# COMUNE di BELLARIA IGEA MARINA

OGGETTO: [ID\_VIP 9616] VERIFICA DI ASSOGGETTABILITA' A VIA -  
PROGETTO DI FATTIBILITA' TECNICO ECONOMICA "MESSA IN  
SICUREZZA DEL PORTO CANALE DI BELLARIA IGEA MARINA E  
REALIZZAZIONE DI UNA DARSENA PER USI TURISTICI - I^ STRALCIO

## RISPOSTA ALLA RICHIESTA DI INTEGRAZIONI

1. Commissione Tecnica di Verifica di Impatto Ambientale prot. n. 005511 del 12-05-2023
2. Regione Emilia Romagna Area Valutazione Impatto Ambientale e Autorizzazioni
3. Regione Emilia Romagna Ufficio Territoriale e Protezione Civile Rimini PO Coordinamento programmazione Lavori Pubblici, Arutorizzazioni e Difesa della Costa

Fig. 6b)-1 Collocazione delle AUD da 1 a 13, tutte ricadenti nel Percorso I

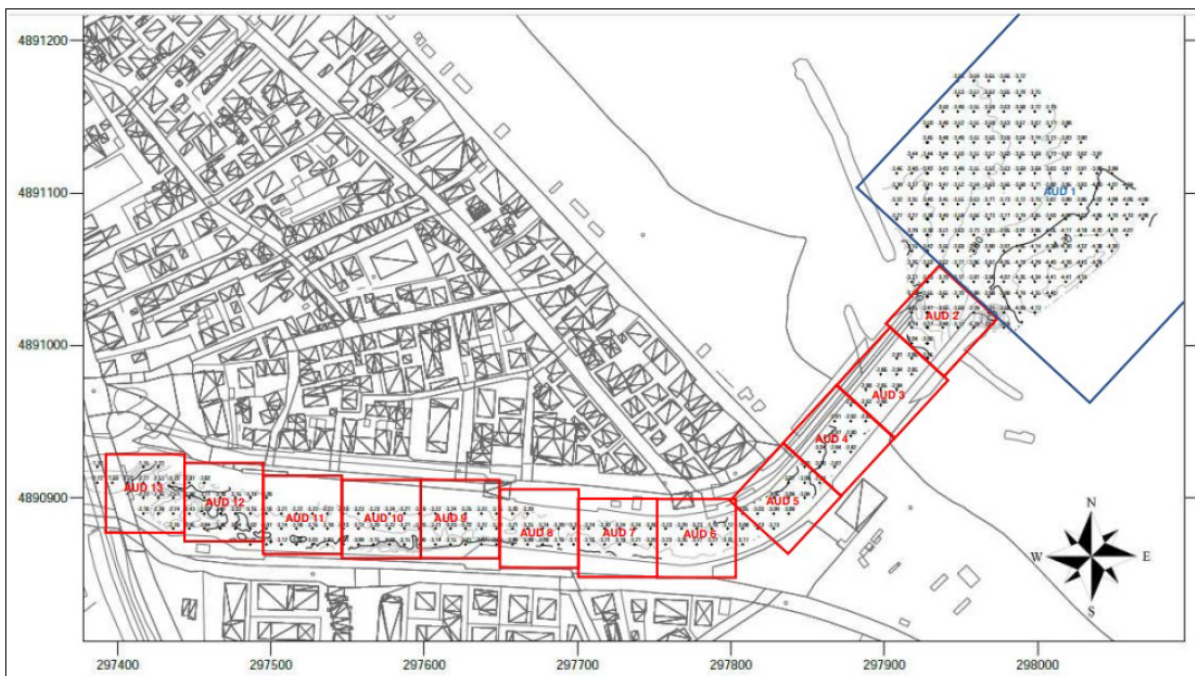
*6b) Specifiche considerazioni sul trasporto solido e sulla significatività dei tassi di deposizione stimati al fondo per tutti gli scenari simulati e fornire elaborati grafici. Risulta, infatti, poco approfondita la parte relativa al trasporto dei sedimenti, sia cross-shore sia long-shore; così come appare solo accennato l'aspetto relativo all'apporto del sedimento di fondo da parte del Fiume Uso, intercettato dalla struttura in progetto, seppur marginalmente, con possibili effetti di accumulo a ridosso dell'opera stessa nel lungo periodo. Occorre che siano prese in considerazione ipotesi corrispondenti a più scenari, compreso quello relativo alla necessità di effettuare ulteriori dragaggi dei sedimenti rispetto a quanto già oggi necessario (con annesse valutazioni delle possibili soluzioni, delle problematiche da affrontare e gestire e dei relativi costi);*

Come riportato dalla integrazione al punto 6a) la dinamica costiera in un litorale completamente protetto da scogliere foranee emerse (le scogliere iniziano al porto di Rimini e terminano a quello di Cesenatico) non presenta più gli aspetti naturali di una spiaggia libera da opere. Il trasporto cross-shore non esiste poiché le onde frangono sulle barriere foranee e non interagiscono direttamente con spiaggia emersa, non si creano set-up e correnti di ritorno (undertow); la circolazione idrodinamica dipende dalla diffrazione che produce la formazione di salient o tomboli. Anche la corrente longshore è confinata all'esterno delle scogliere esistenti dove le profondità sono elevate e quindi il trasporto dei sedimenti è minimo. Il modello 3D utilizzato, nella condizione più gravosa, corrispondente ad una mareggiata di levante – scirocco, confrontando la condizione ante e post operam ha evidenziato un'influenza trascurabile sull'idrodinamica del prolungamento del molo di levante tranne nell'area protetta del molo stesso. Ciò significa che il progetto non produce variazioni sulle correnti long shore a Sud ed a Nord del porto stesso confermando un impatto trascurabile sui litorali a Nord e Sud. Per quanto concerne gli apporti sedimentari del fiume Uso, il Comune di Bellaria Igea Marina ha eseguito nel passato dragaggi di mantenimento dei fondali innalzati dagli apporti solidi fluviali. Dal 2021 ha attivato un "Accordo quadro per opere di manutenzione mediante escavazione del porto canale e dell'asta fluviale, da eseguire per il ripristino del passo marittimo di accesso ed il normale esercizio della navigazione" con la società Envitech s.r.l. (Carrara – Ms). Nell'ambito dell'accordo la Envitech s.r.l. ha caratterizzato i sedimenti portuali del porto-canale per attivare un dragaggio periodico dei sedimenti secondo le opzioni previste dalla normativa (All. Tec. D.M. 173/2016). L'area di caratterizzazione è riportata nella seguente figura.

Fig. 6d)-1 Individuazione delle celle relative al tratto in esame

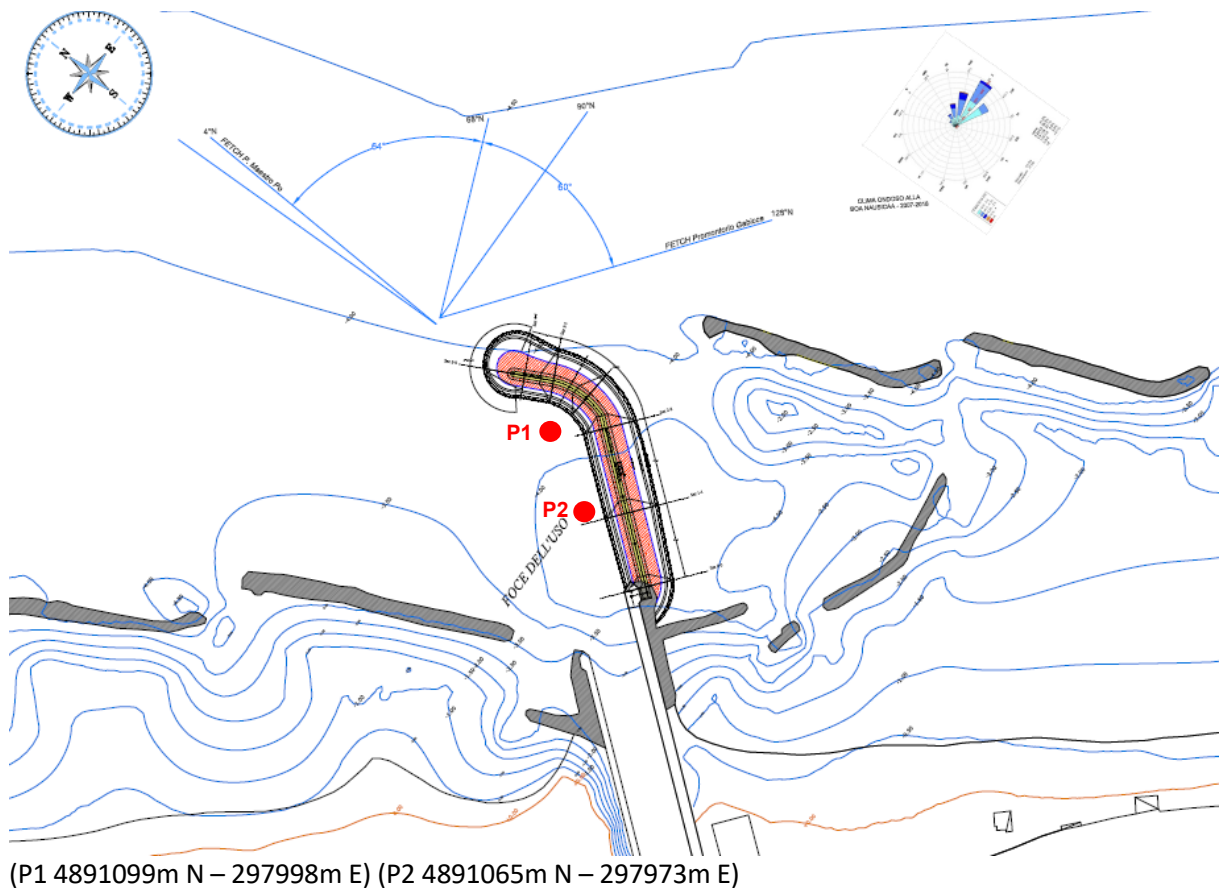
*6d) Definire e chiarire la scelta dei criteri per la definizione dei limiti dell'estensione del tratto di litorale, approssimabile all'Unità Fisiografica costiera o se adeguatamente giustificato alla Sub- Unità Fisiografica, da utilizzare come riferimento per gli studi*

Gli organi tecnici dell'Emilia Romagna oltre a predisporre i Piani di Gestione delle aree costiere, realizzano monitoraggi batimetrici, sedimentari, del moto ondoso, ambientali ecc.. Dal complesso di questi studi è scaturita la suddivisione della fascia costiera in unità fisiografiche e sub unità fisiografiche.

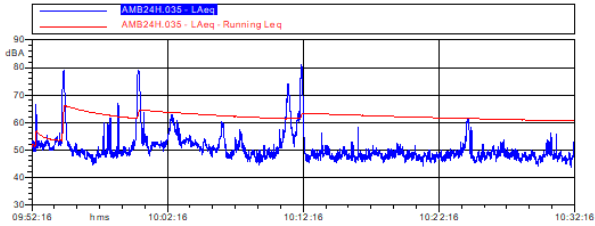
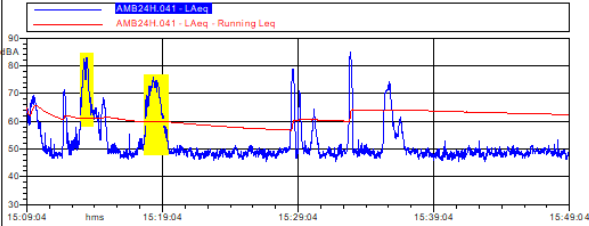
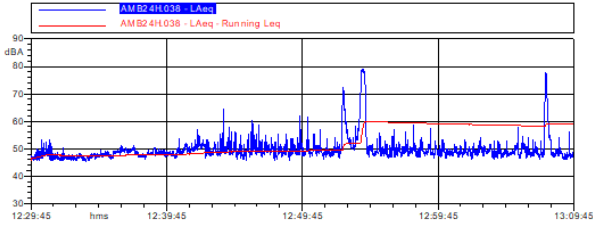
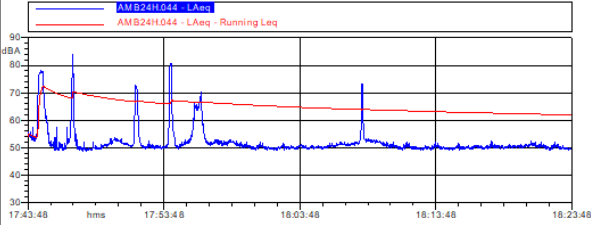
a) rielaborare la trattazione del Quadro Ambientale per la componente effettuando uno studio di impatto acustico in base alla legge 447/95 e i suoi decreti attuativi;

Il pontone utilizzato per la costruzione del molo può essere considerato una sorgente puntuale. I pontoni utilizzati in Adriatico hanno motori con potenza tra 250 ÷ 350 kW e sono dotati di gru per movimentare e posare il materiale lapideo. Quando avviene la posa del materiale il pontone è fermo e quindi il rumore prodotto è quello della gru. Nel S.I.A. (pag. 106) si è applicato un semplice modello di propagazione del rumore puntuale per verificare che non vi siano superamenti dei limiti previsti nel Piano redatto dal Comune (Piano di Zonizzazione acustica del territorio comunale).

A conferma della procedura e della taratura del modello riportiamo i dati del "Monitoraggio acustico" dell'attività di cantiere per l'intervento di "Opera di difesa costiera a sud della foce del fiume Metauro nel Comune di Fano" in provincia di Pesaro – Urbino realizzato dall'Ing. Silvano Maschio. Il lavoro è del tutto simile a quello previsto per la realizzazione del molo a scogliera di Bellaria. La distanza da riva è analoga poiché la scogliera è stata realizzata a circa 200 m da riva si tratta come riportato nella Relazione citata di: "monitoraggio per l'attività di cantiere relativa alle operazioni di posa del materiale roccioso tramite l'utilizzo di pontone

Le due misurazioni sono state poi confrontate. Le schede con i risultati delle misure effettuate nei punti più vicini all’area di cantiere dimostrano che “il livello di rumore prodotto dall’attività di cantiere (utilizzo di pontone galleggiante con gru ed operazioni di approvvigionamento del materiale tramite carico del pontone da chiatta, in stazionamento a circa 2 miglia dalle costa è risultato pressoché ininfluenza alla definizione del clima acustico nell’area SIC/ZPS.
